**Verslag huishoudelijke elektrische installatie op laagspanning en zeer lage spanning****Algemeen:**

Referentie: 003-20260604-04	Datum controle: 04/06/2026
Keurder: 003

Eigenaar: Onbekend	EAN-code: Onbekend
Adres installatie: Wakkense Heirweg 63, 9800 - Deinze	Nummer teller(s): 1LGZ0570449292
Distributienetbeheerder installatie: Fluvius	
Datum uitvoering installatie:	<input checked="" type="checkbox"/> Vóór 01/10/1981 <input type="checkbox"/> Tussen 01/10/1981 en 01/06/2020 <input type="checkbox"/> Vanaf 01/06/2020
Type:	<input checked="" type="checkbox"/> Woonenheid <input type="checkbox"/> Niet-huishoudelijk <input type="checkbox"/> PV <input type="checkbox"/> Batterij <input type="checkbox"/> Laadpaal

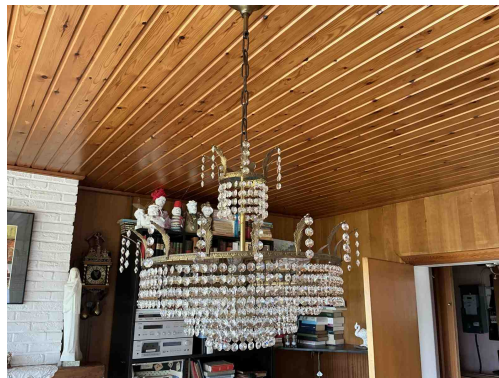
A20 - Er bevindt zich een contactdoos zonder beschermingsgeleider in de elektrische installatie. Deze is niet geplaatst achter een differentieelstroombeschermingsinrichting met grote (max. 30mA) of zeer grote (max. 10mA) gevoeligheid.

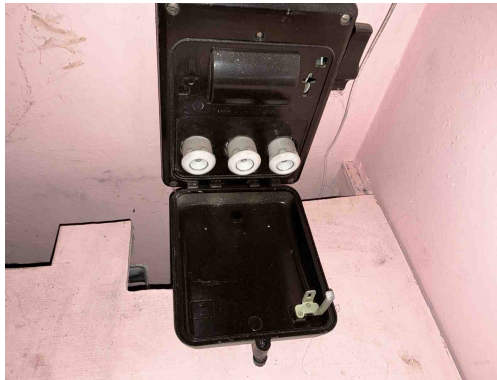
Klasse 0 toestel verboden

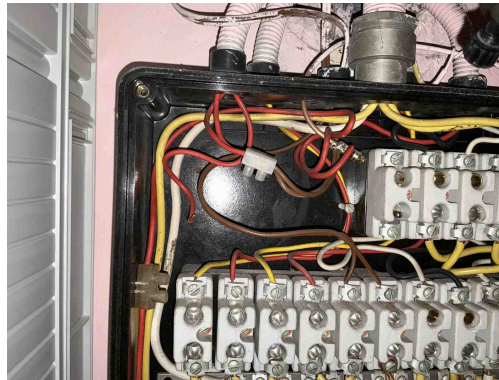
Diazed zekeringen verboden

D08 - De nodige markeringen op de beveiligingstoestellen ontbreken of zijn onleesbaar (Boek 1: 5.3.5.5).

B30 - De houder van de beveiliging in een huishoudelijke ruimte is niet voorzien van aangepaste kalibreerelementen (Boek1: 5.3.5.5).

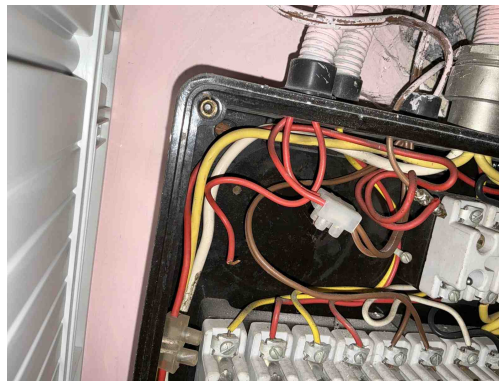
C35 - Er zijn doorverbindingen gemaakt met lusterklemmen; er kon niet aangetoond worden dat deze klemmen geschikt zijn voor de aanwezige spanning, stroom en draadsectie en dat ze "CE" zijn (Boek 1: 1.4.2.1.).

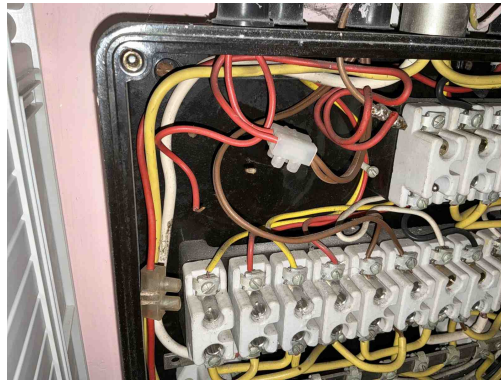
T21 - Het elektrisch materieel is niet geplaatst volgens de voorschriften van de fabrikant/ regels van goed vakmanschap . (Boek 1: 1.4.1.3)

Opmerking: Ophangvijzen bord niet afgedekt

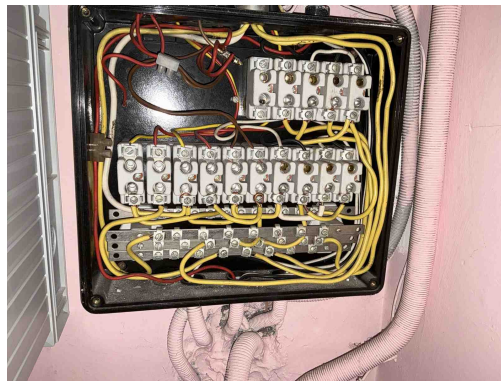
C27 - Het gebruik van geleiders van het type VTLmB (côte-à-côte) is niet toegestaan (Boek 1: 1.4.2.1).
